コーニングインターナショナル株式会社  
ライフサイエンス事業部

＜＜Axygen<sup>®</sup> マイクロチューブ包装ラベル仕様変更のお知らせ＞＞

図1 MCT-060

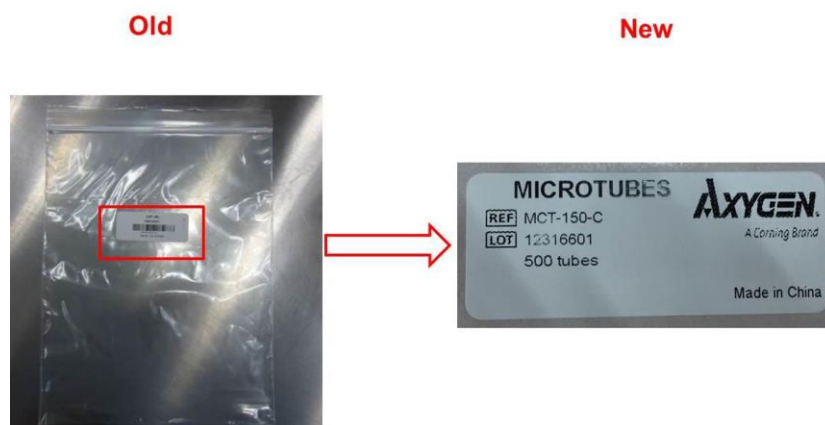
包装ラベルが図1～図4のように変更となり、ラベルに記載される情報が追加されます。本変更による製品自体の仕様や包装仕様の変更はありません。
